### ACTA No. 3

**FECHA:** 03 de septiembre de 2020

Isabel Lopera (Geotecnista de la Subdirección de Proyectos del VASB) convoca a reunión con el fin de hacer seguimiento y avance de las observaciones al informe geotécnico socializado con el equipo consultor y alcaldía de La Estrella, el viernes 21 de agosto, del proyecto denominado “CONSTRUCCIÓN DE REDES DE ACUEDUCTO, ALCANTARILLADO DE AGUAS RESIDUALES Y LLUVIAS EN LOS SECTORES DE TABLAZA Y PUEBLO VIEJO DEL MUNICIPIO DE LA ESTRELLA DEPARTAMENTO ANTIOQUIA” cuyo líder evaluador es el Ingeniero Iván Darío Suescún.

Redes en zonas definidas como NO APTAS.

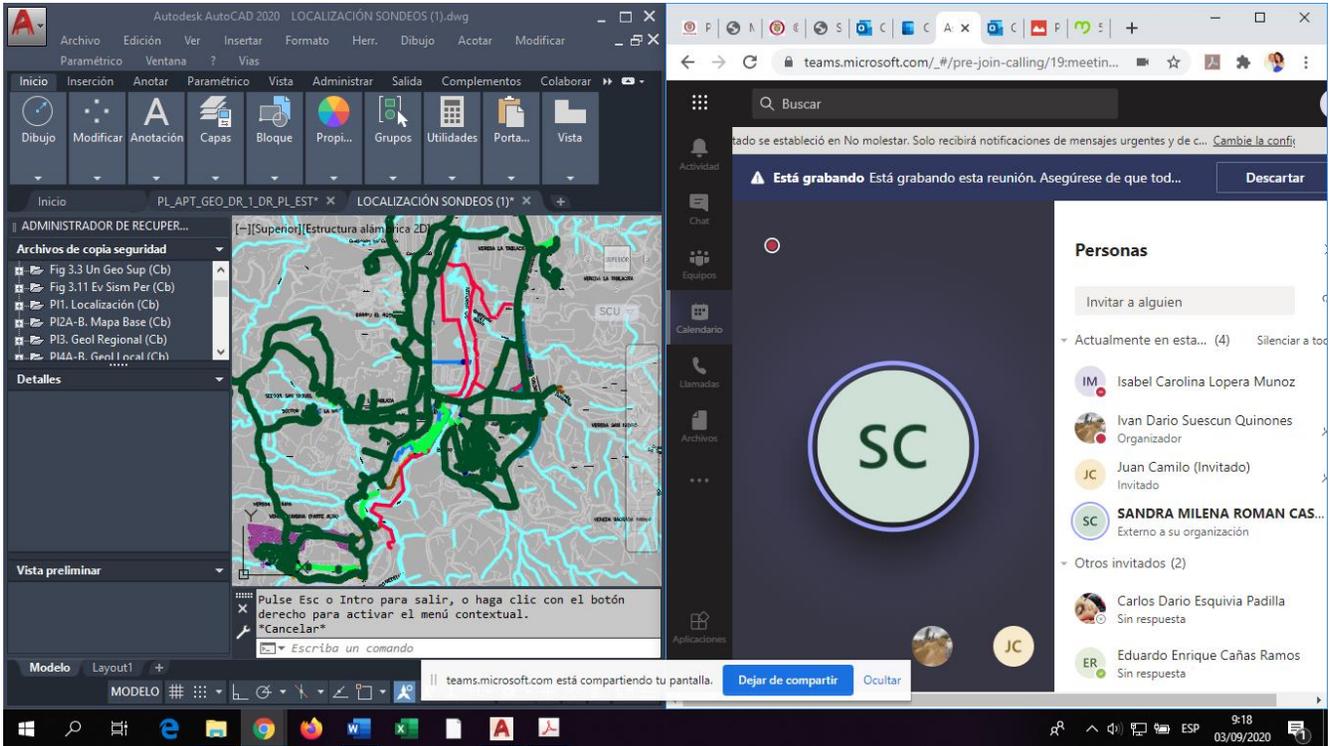
- Finalmente, la Ingeniera manifiesta inquietudes del mapa de aptitud geológica con las redes superpuestas en las que se observan zonas NO APTAS a intervenir, consultar con geólogo para detallar información (allegar informe geológico al VASB). Ver figura en anexo.
